Oggetto: OCDPC 558. Annualità 2020. LN145-2020-558-BL-367 - INTERVENTI DI RIPRISTINO OFFICIOSITA' IDRAULICA FIUME PIAVE - MESSA IN SICUREZZA E MANUTENZIONE DEL TRATTO FLUVIALE DEL PIAVE NELL'AREA DI LONGARONE.
Convocazione Conferenza dei Servizi
OPPOSIZIONI

Interventi di ripristino officiosità idraulica del fiume Piave – Messa in sicurezza e manutenzione del tratto fluviale del Piave nell'area di Longarone (art. 51 Legge 221 del 28 dicembre 2015).

Convocazione Conferenza dei Servizi in forma semplificata e modalità asincrona.

OGGETTO: Interventi di ripristino officiosità idraulica del fiume Piave – Messa in sicurezza e manutenzione del tratto fluviale del Piave nell'area di Longarone (art. 51 legge 221 del 28.12.2015.

PLANIMETRIA CON INDICAZIONE DELL'AREA DI ABBANCAMENTO MATERIALE CONFORME AL PROGETTO ANAS S.P.A.

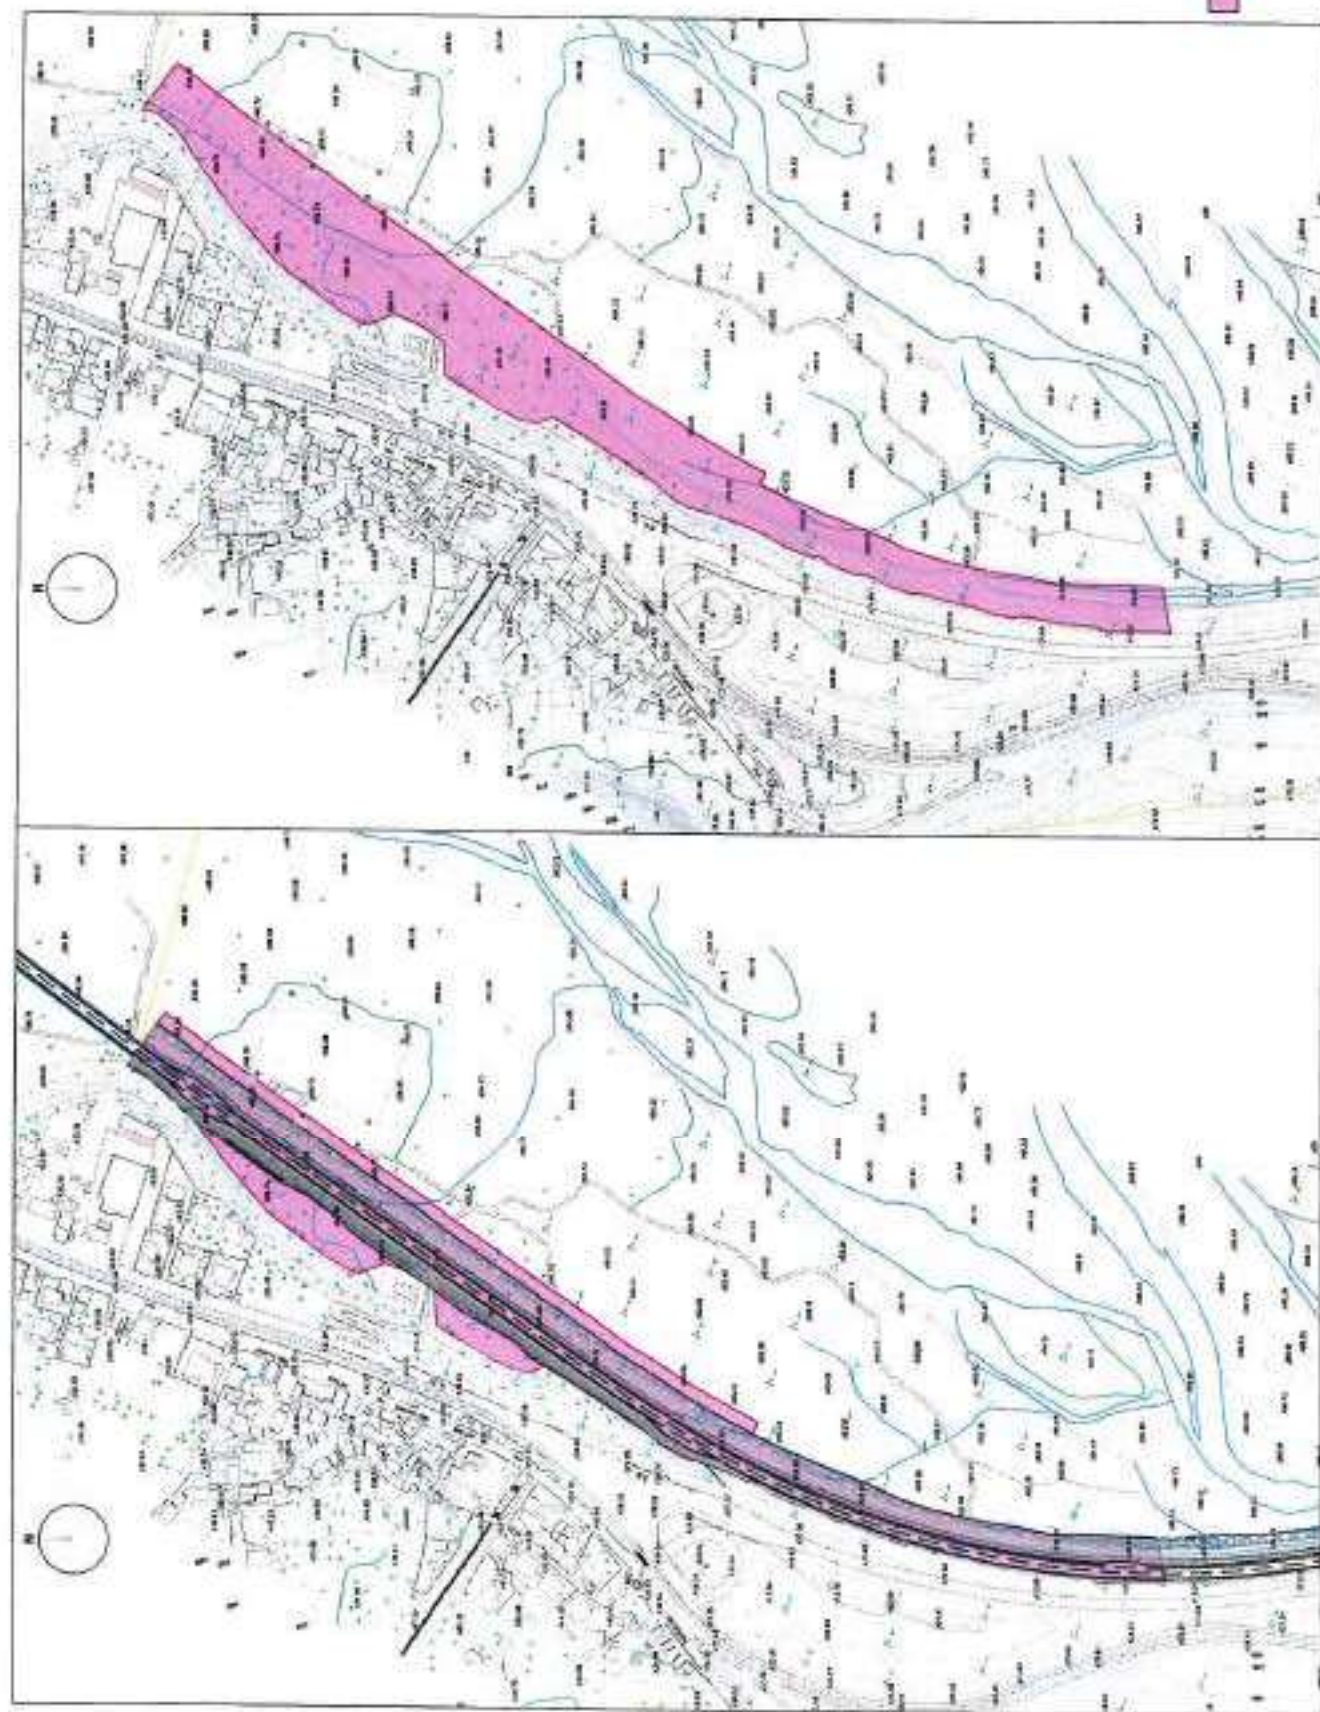
- Intervento 15: "Protezione spondale per la salvaguardia del biotopo".

L'intervento consiste nella disposizione in abbancamento del materiale di scavo proveniente dalle lavorazioni di rettifica del conoide dalla Val Gallina, in sponda opposta rispetto a quella dove insisterà il nuovo asse stradale; dall'esame degli elaborati progettuali si rileva che le aree interessate dal citato abbancamento sono prossime a quelle dove insisterà la nuova viabilità Anas.

- *al fine di evitare interferenze con i successivi lavori di realizzazione del progetto Anas, l'intervento dovrà essere rimodulato armonizzandolo con l'intervento 14, di cui rappresenta la prosecuzione; pertanto si richiede che i previsti abbancamenti vengano realizzati all'interno delle aree individuate nella planimetria allegata.*

Risposta a nota prot. 4607/2021 del 23/07/2021. Variazione ed indicazioni inerenti l'int. N. 15.

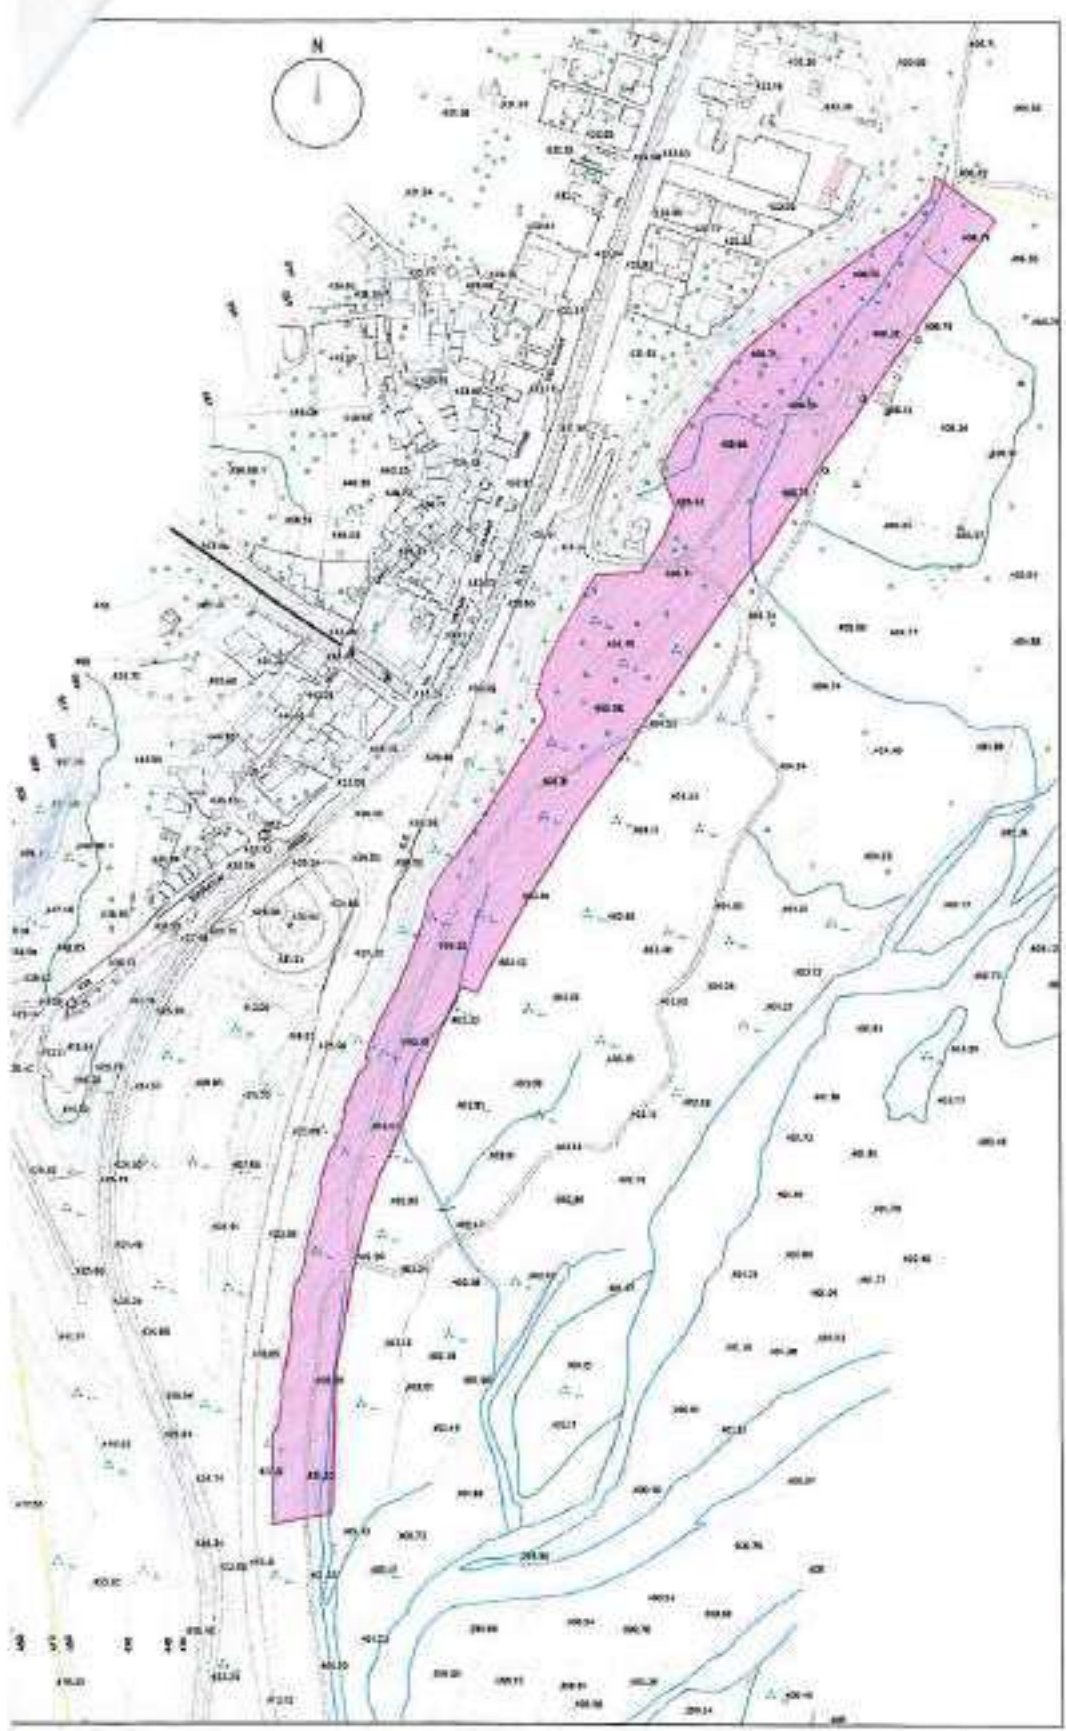
Si propone quindi, per rendere ottemperante tale deposito temporaneo a quanto disposto dagli art. 8 e 13 delle Norme di Attuazione del PAI, di modificare la posizione del deposito in un'area a valle della confluenza del T. Desedan, ponendo il deposito a ridosso dell'attuale ambito spondale, così come indicata dall'elaborato planimetrico allegato.

Alla luce delle indicazioni e delle proposte sopra illustrate che modificano l'int. N. 15, per altro sviluppate anche recependo cogenti osservazioni formulate da altro soggetto interferito, si chiede cortesemente, nell'ambito della Conferenza dei Servizi ancora in atto, una rivalutazione preliminare del solo intervento n. 15, auspicando possa nella nuova formulazione essere favorevolmente valutato in linea di principio, nelle more dei successivi dovuti approfondimenti tecnici.
